Avis délibéré
de la Mission régionale d'autorité environnementale
Provence-Alpes-Côte d'Azur
sur le projet de centrale photovoltaïque au sol sur la commune
de Lambesc (13)

N° MRAe
2024APPACA26/3710

Avis du 24 mai 2024 sur le projet de centrale photovoltaïque au sol sur la commune de Lambesc (13)

Figure 2: plan du projet photovoltaïque au sol - Source : étude d'impact

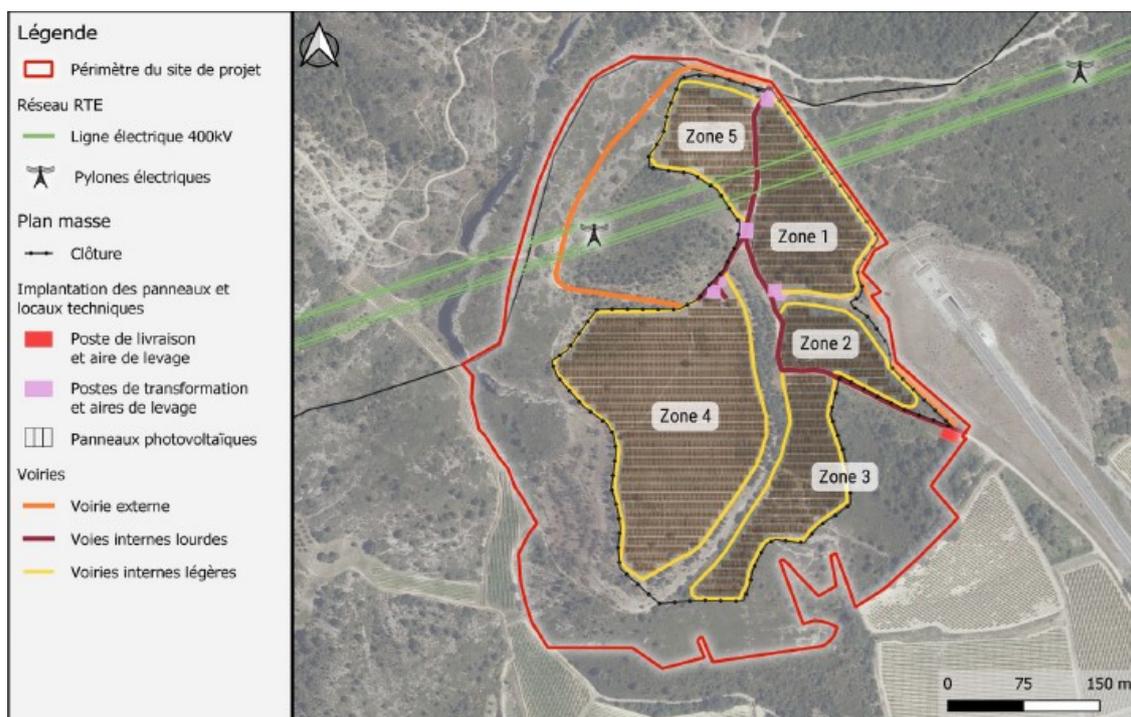
photovoltaïque d'une durée minima de 40 ans. La zone affectée aux obligations légales de débroussaillage (OLD) sur une largeur de 20 m autour de la clôture et de 50 m autour des installations à risques (postes) n'est pas retranscrite explicitement dans la présentation du projet, ni représentée sur le plan masse des installations.

La MRAe recommande de compléter le périmètre de projet pris en compte dans l'étude d'impact par l'intégration de la bande affectée aux OLD, et du raccordement de l'installation photovoltaïque au réseau électrique public.

Figure 3: sensibilité écologique de l'aire d'étude - Source : étude d'impact

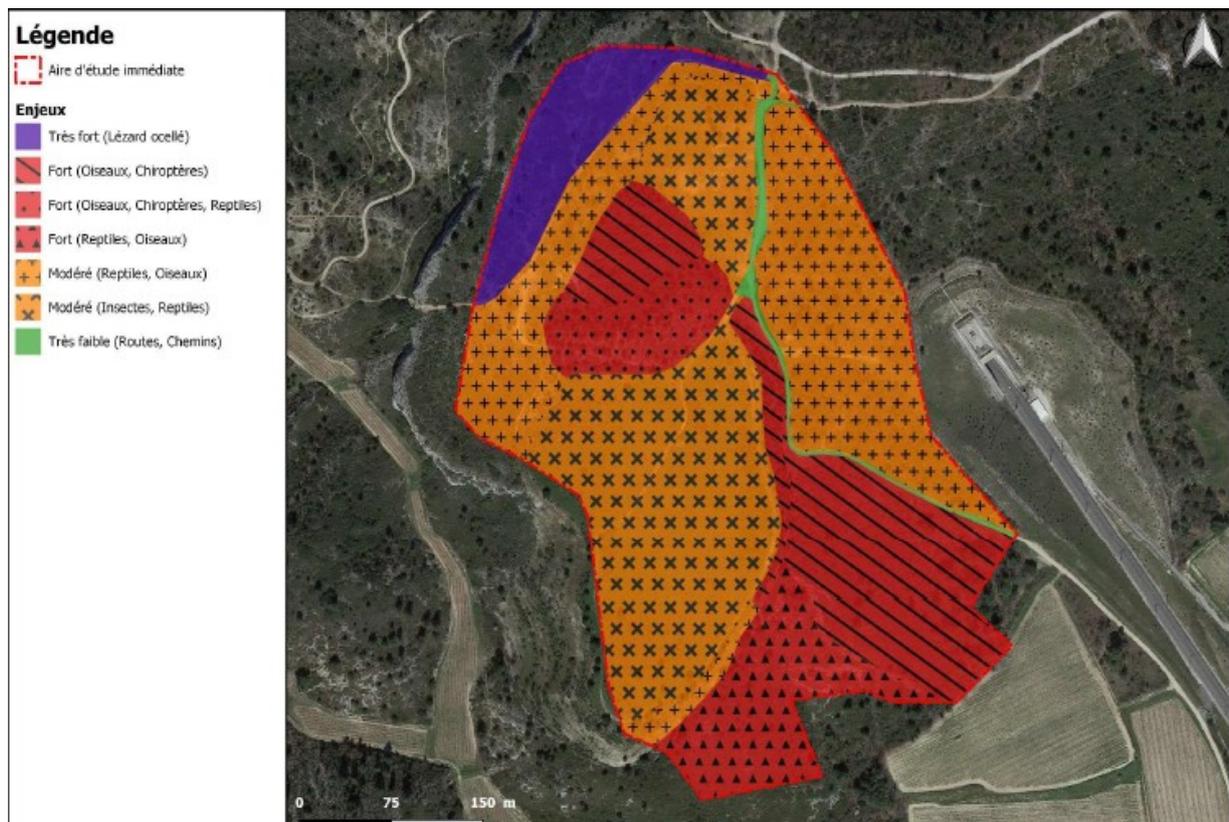
La carte illustrant la sensibilité écologique globale de l'aire d'étude montre que la totalité de celle-ci est concernée par un enjeu écologique jugé modéré à très fort, lié à la présence d'espaces diversifiés (milieux agropastoraux et forestiers, boisements, zones sèches et rocailleuses) propices à l'accomplissement du cycle de vie (habitat, zones de chasse) des espèces concernées. Les formations arbustives et forestières, hors habitat d'espèces, présentent globalement un faible enjeu de conservation sur l'aire d'étude.

La MRAe considère que les inventaires réalisés selon une méthodologie pertinente permettent une appréciation correcte de l'état initial et des enjeux liés à la préservation des espèces protégées présentes sur l'aire d'étude.
